改善箇所説明図

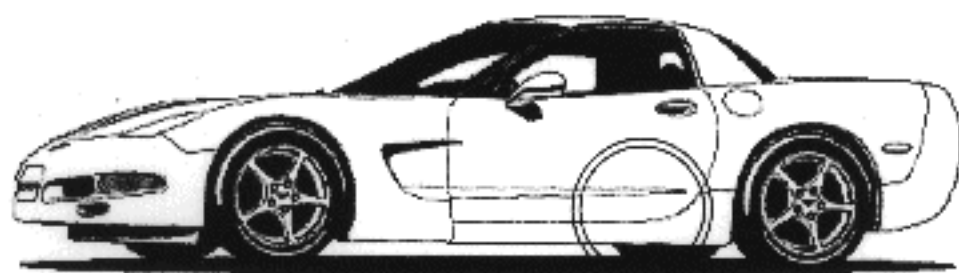
基準不適合発生箇所

運転席及び助手席の座席ベルト巻取装置のベルト巻取口の形状が不適切なため、そのままの状態で使用を続けると、座席ベルトがねじれたまま巻き取られることがあり、最悪の場合、当該装置の出口部にベルトが引っかかり、ベルトを装着できなくなるおそれがある。

ねじれ防止用ガイド

<改善方法>

全車両、当該座席ベルト巻取装置に、ねじれ防止用ガイドを取り付ける。
